版本	修改记录	修改时间	修改人
V1.0	初始版本	2020. 01. 15	Huangzhiteng
V1.1	1、R4改为47K 2、增加R557/R558 3、R5不焊接	2020. 02. 10	Huangzhiteng
V1.2	1、增加系统电源方案对比,客户可根据项目情况选择电源方案	2020. 04. 02	Huangzhiteng
	1、第9页的串口2和串口3互换了一下,跟demo板的实物一致2、C59和C68改为1nf3、AEC回采电路增加AB类功放和D类功放的区别说明	2021.08.04	sunlehua

Title US52X 2MIC OFFLINE DEMO
Size Document Number Version History
Date: Monday, August 02, 2021 Sheet 1 of 10

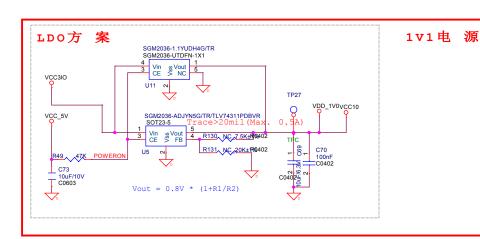
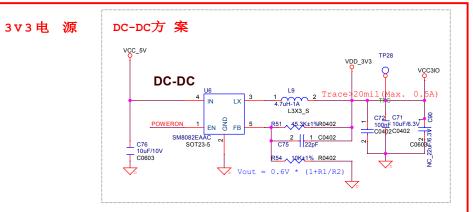
蜂鸟芯片电源方案									
- 11 31 25	电源类型		方案特点			夕 注			
电源	LDO	DC-DC	电源效率	物料成本	PCB面积	备注			
VCC10	•		低	低	小	成本低,由于电源效率不高,芯片发热也较为严重			
VCC10		•	詎	高	大	电源效率高, 整机功耗明显降低, 推荐使用			
VCC310	•		低	低	小	成本低, 推荐使用			
VCC310		•	高	高	大	电源效率高,输出能力强,3.3V有其他负载 需要大电流时使用
